Warszawa, 07.08.2025

ODPOWIEDZI NA PYTANIA DO SWZ

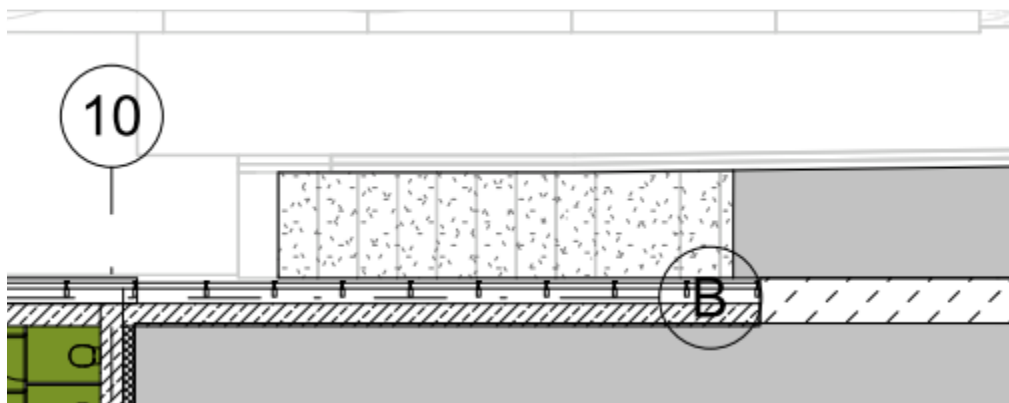
W koncepcji na rzucie parteru widać schody nad osią "B". (rysunek poniżej)

W części opisowej PFU na stronie 23 jest zapis: *"1.5.3. Wymagania ogólne: 1) Koncepcja wymaga zrewidowania i ostatecznego uzgodnienia z Zamawiającym po naniesieniu niezbędnych korekt. Szczególnie istotne jest zweryfikowanie kształtu i lokalizacji Pawilonu, uwzględniającego potrzeby organizacji koncertów, oraz lokalizacja klatek schodowych, w tym południowej, znajdującej się w koncepcji na działce, która nie stanowi własności Zamawiającego. Zamawiający nie dopuszcza lokalizacji Pawilonu prostopadłej do długiej osi budynku F (przesłanianie). Zamawiający oczekuje wykonania analizy widoczności."*

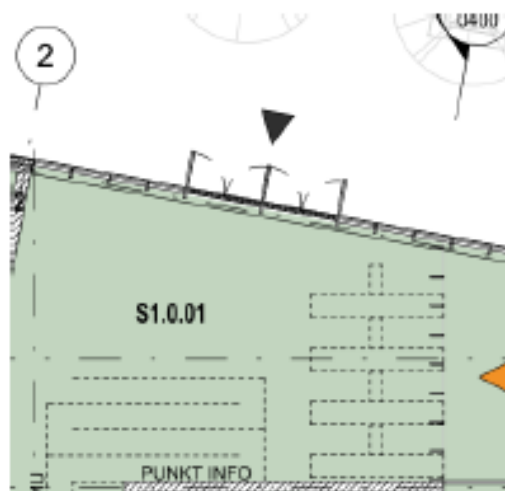
W części opisowej PFU na stronie 32 jest zapis:

"3) Drzwi wejścia głównego przesuwane, automatyczne, z możliwością awaryjnego otworzenia ręcznie. Przy drzwiach wejściowych należy zaprojektować i wykonać kurtynę powietrzną. Zaleca się wykonanie drzwi z użyciem oprzyrządowania systemowego zapewniającego odpowiednią jakość produkcji."

Na rysunku PZT "MPWA_KON_NDI_ARCH_F0_0202 RZUT PARTERU" do holu głównego są jednak 2 szt. drzwi rozwieranych: Rzut poniżej.
